Boletim Técnico nº 10**Data: 01/04/2021****ALTERAÇÃO NOS TERMINAIS DA FRITADEIRA ELÉTRICA DA LINHA AMÉRICA (67361/207)**

A Tramontina Farroupilha visando sempre aperfeiçoar seus produtos vem por meio deste Boletim Técnico comunicar a rede de Assistência Técnica de Cozinhas Profissionais que houve uma alteração no terminal de fixação da resistência da fritadeira elétrica linha América.

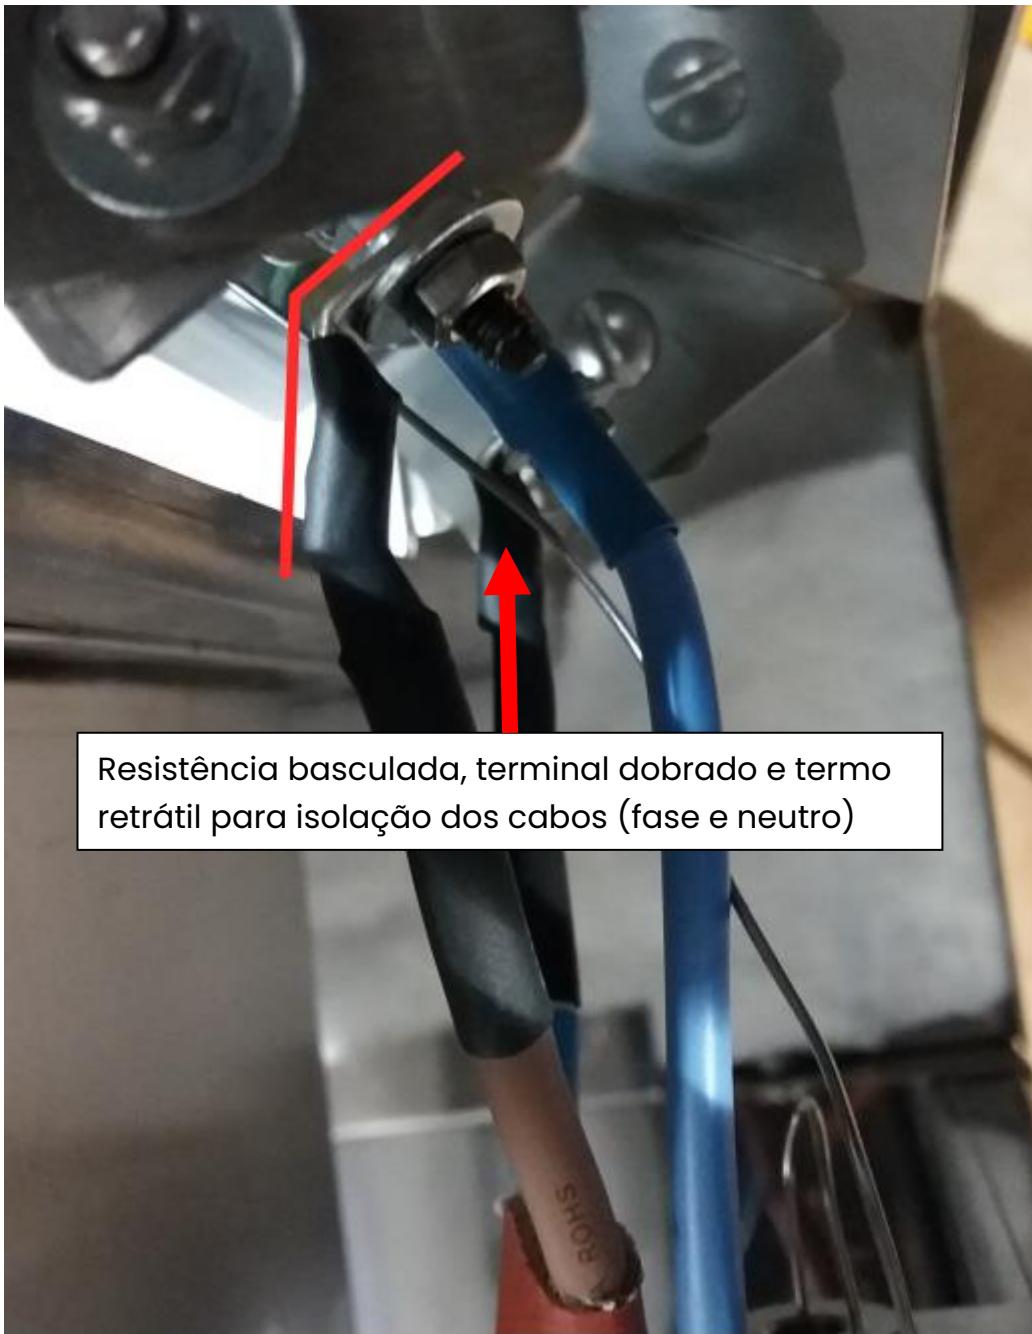
O terminal fornecido pelo código genérico 60...., **foi descontinuado**, conforme imagem abaixo:

A partir desta data passamos a utilizar **um novo modelo de terminal (código 67...)**, conforme imagem abaixo:

OBS.: este novo modelo de terminal (código 67...) é compatível com os modelos anteriormente já fabricados.

Devido ao novo terminal possuir maior comprimento que o modelo descontinuado é necessário realizar uma dobra no corpo do terminal para que não entre em contato com a carcaça do equipamento, quando a resistência estiver basculada, conforme imagem abaixo:

Como medida de segurança, passamos a utilizar tubo termo retrátil nos cabos fase e neutro como método de isolamento caso encostem na carcaça do equipamento.
